Verifica di conformità legislativa

VITRIFRIGO SRL - VF1

VITRIFRIGO SRL - VF1 - Verifica di conformità legislativa

15-05-2019

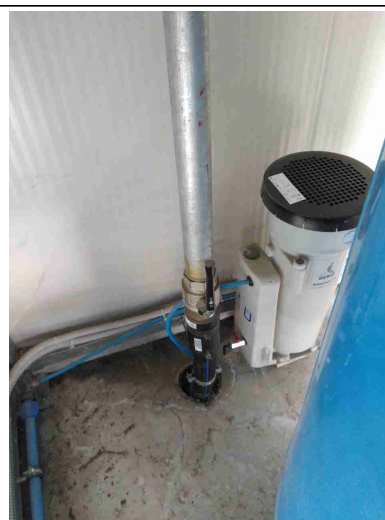
Scarico acque reflue		
Sono autorizzati tutti gli scarichi esistenti?	No	Il ghiaccio prodotto per testare le macchine viene fatto sciogliere e poi scaricato in pubblica fognatura

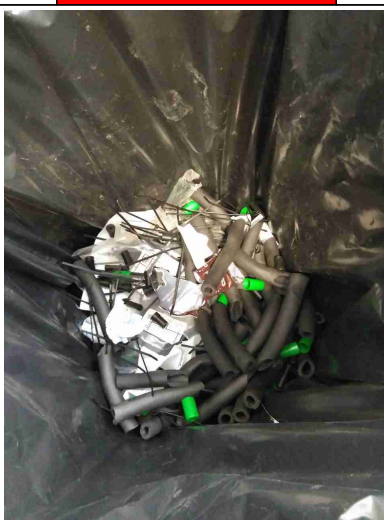
Gli scarti di poliuretano e di

plastica vengono raccolti con l'asporapolvere; il rifiuto viene smaltito nel 150106. Nel contenitore nero finiscono tutte le tipologie di rifiuti prodotti nella linea... Guaine contenitori silicone guanti/carta sporchi, pezzi in plastica, ecc
